修正 I-1 號道路與后豐新村共同開發及土地交換
計畫（部分土地使用管制及土地許可審議規範）
（配合金門縣都市計畫委員會第 88 次會議決議）
案

金 門 縣 政 府

中華民國 109 年 4 月

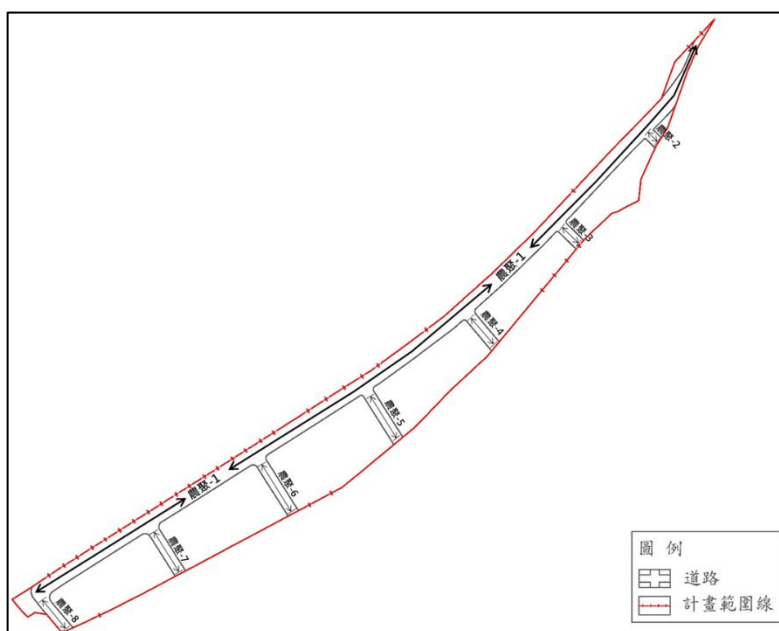
（三）本農村住宅興建時，應自本計畫之道路境界線退縮至少二公尺建築為原則，不得設置圍牆、停車空間及各種設施、設備或構造物，並得計入法定空地。

本計畫之道路系統及編號如附圖。
